**COMUNE DI ORISTANO**  
 Settore Lavori Pubblici e Manutenzione  
 Piazza Eleonora - 09170 Oristano

Scuola dell'Infanzia via D'Annunzio - Oristano

PERIZIA SUPPLETTIVA E DI VARIANTE

**INFISSI lati est-ovest**  
scala 1:20

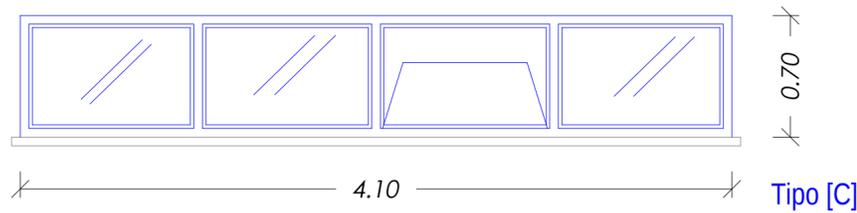
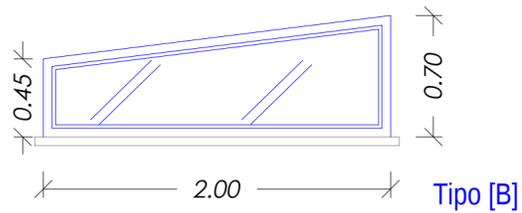
- [NP.060] Rimozione infisso esistente
- [I.001] Nuovo infisso
  - con riquadro apribile a vasistas, compreso comando a distanza a corda e zanzariera esterna [tipo A-C]
  - fisso [tipo B]
